INFORME DE CONTROL ESPECÍFICO N° 046-2024-2-0343-SCE

SERVICIO DE CONTROL ESPECÍFICO A HECHOS CON PRESUNTA IRREGULARIDAD MUNICIPALIDAD DISTRITAL DE CATAC CATAC - RECUAY - ÁNCASH

"ELABORACION DEL EXPEDIENTE TÉCNICO: MEJORAMIENTO DEL SERVICIO EDUCATIVO DE NIVEL INICIAL NO ESCOLARIZADO DE LA INSTITUCIÓN EDUCATIVA LOS CLAVELES DEL CASERIO DE CHAHUAPAMPA DEL DISTRITO DE CATAC, PROVINCIA DE RECUAY, DEPARTAMENTO DE ANCASH"

28 DE NOVIEMBRE DE 2024
ÁNCASH – PERÚ

IMAGEN N° 2
PLANO PT-01 EN EL QUE SE ADVIERTE LA EXISTENCIA DE LA PTAR

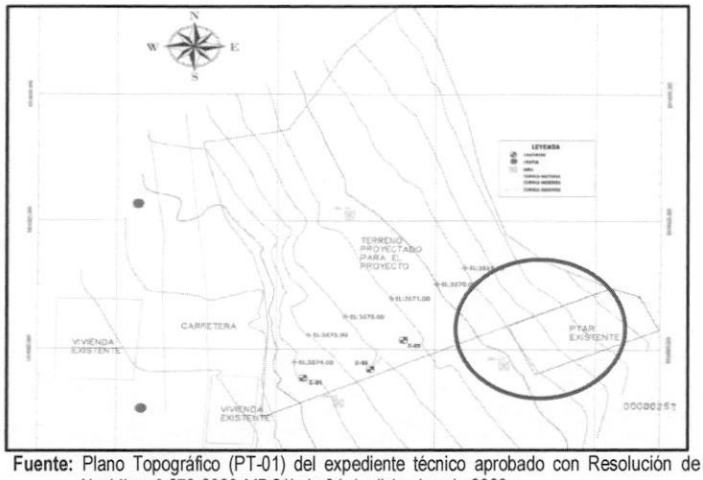
El predio destinado a la ejecución del proyecto está a 11.40 metros de una planta de tratamiento de aguas residuales del caserío de Chahuapampa, transgrediendo la normativa aplicable, y generando un riesgo potencial para la salud de la población usuaria, conforme se detalla a continuación:

En el plano de topografía (PT-01) y el plano clave (PC-01) del expediente técnico **(Apéndice n.° 19)**, se advirtió la existencia de una planta de tratamiento de aguas residuales en adelante PTAR, cercano al predio destinado para la ejecución de la obra del proyecto *"Mejoramiento del servicio educativo de nivel inicial no escolarizado de la Institución Educativa los Claveles de Chahuapampa, del distrito de Catac, provincia de Recuay, departamento de Áncash"*, como se muestra a continuación:

IMAGENES N°S 4 y 5
TOMAS FOTOGRAFICAS DEL PANEL FOTOGRAFICO DEL EXPEDIENTE TECNICO DONDE SE OBSERVA LA EXISTENCIA DE LA PTAR

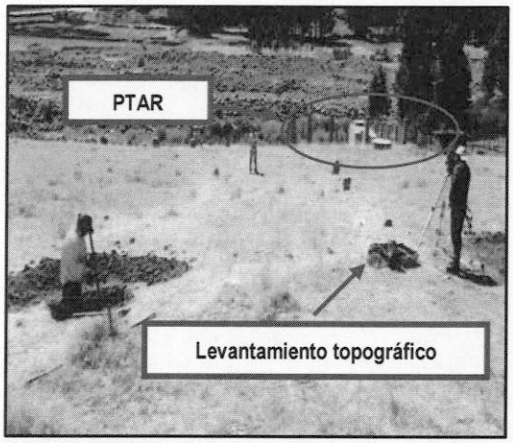
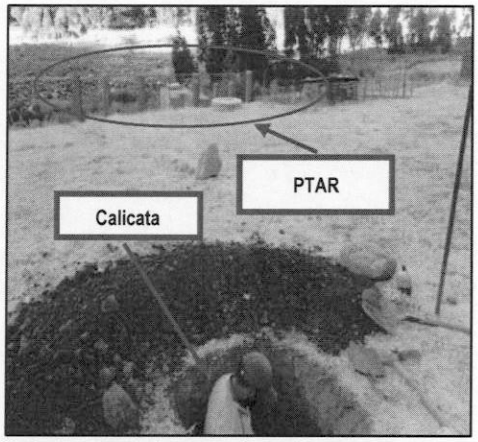
Asimismo, en las tomas fotográficas n.°s 1 y 6 del panel fotográfico del expediente técnico **(Apéndice n.° 19)**, a folios 68 y 66 respectivamente, se advirtió la existencia de la PTAR, cercano al predio destinado para la ejecución de la obra del proyecto, como se muestra a continuación:

Se observa las labores del levantamiento topográfico para el desarrollo del proyecto donde se advierte la existencia de la PTAR

Se observa labores de excavación para las calicatas en donde se advierte la existencia de la PTAR

IMAGEN N° 6
CERCANIA ENTRE LA INFRAESTRUCTURA DEL PROYECTO EJECUTADO Y LA PTAR

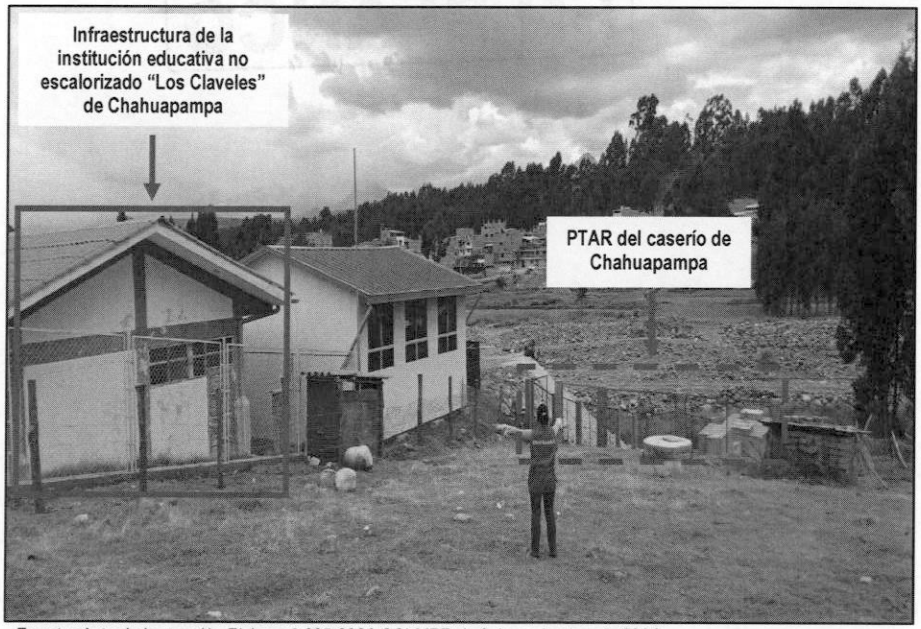
Lo cual fue corroborado en las actas de inspección física n.°S 004-2024-OCI-MPR **(Apéndice n.° 20)** y 005-2024-OCI-MPR **(Apéndice n.° 21)** de 25 de setiembre y 6 de noviembre de 2024, en el que se evidenció la distancia de 11.40 metros entre el predio destinado al proyecto y la PTAR anaeróbio[6] del caserío de Chahuapampa, tal como se muestra en las siguientes imágenes:

En ese contexto, la distancia entre la infraestructura del proyecto y la PTAR del caserío de Chahuapampa (11.40 m), contraviene lo establecido en el numeral 5.1.5 del numeral *5. Disposiciones específicas para diseños definitivos*, de la Norma OS.090 sobre las plantas de tratamiento de aguas residuales del Reglamento Nacional de Edificaciones [9], referido a que: "(...) *El área deberá estar lo más alejada posible de los centros poblados, considerando las siguientes distancias:* ***500 m como mínimo para tratamientos anaerobios*** *(...)",* el resaltado es nuestro.

IMAGEN N° 11
ESTUDIO DE IMPACTO AMBIENTAL DEL EXPEDIENTE TÉCNICO DEL PROYECTO

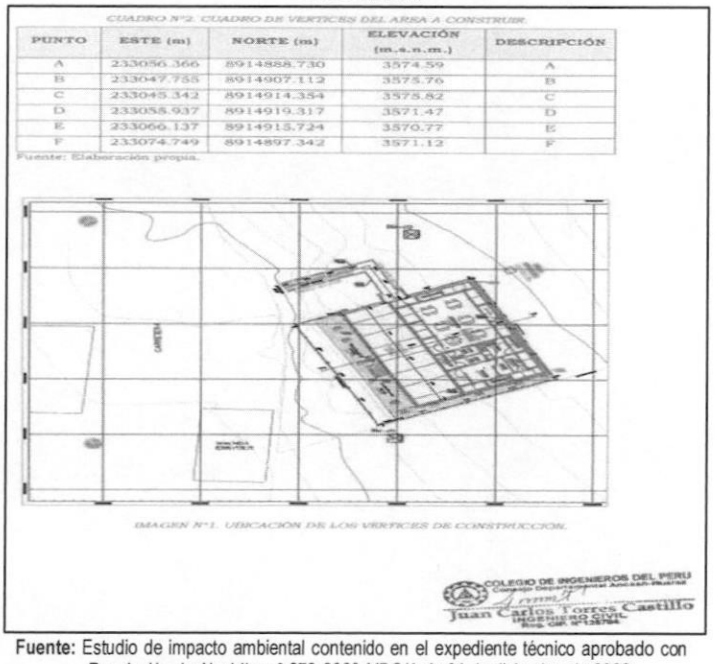
Además, la citada norma establece que: ***"Las distancias deben justificarse en el estudio de impacto ambiental"***, siendo que *"**El proyectista podrá justificar distancias menores a las recomendadas si se incluye en el diseño procesos de control de olores y de otras contingencias perjudiciales**. (...)".*

Sin embargo, el estudio de impacto ambiental del proyecto contenido en el expediente técnico **(Apéndice n.° 19)**, no considero la preexistencia y distancia de 11.40 metros de la PTAR del caserío de Chahuapampa, tampoco justificó la distancia menor a 500 metros, ni el diseño de procesos de control de olores y de otras contingencias perjudiciales para la población usuaria; pese a ello, fue evaluado y aprobado por Oscar Leocadio Tuya Camones, gestor en Ejecución de Inversiones y Pedro Ernesto Muñoz Minaya, subgerente de Obras, Desarrollo Urbano y Rural. Además, en el numeral 1.2 del estudio de impacto ambiental referido a la ubicación del proyecto, no se evidencia la existencia de la PTAR del caserío de Chahuapampa, conforme se muestra en la imagen siguiente:
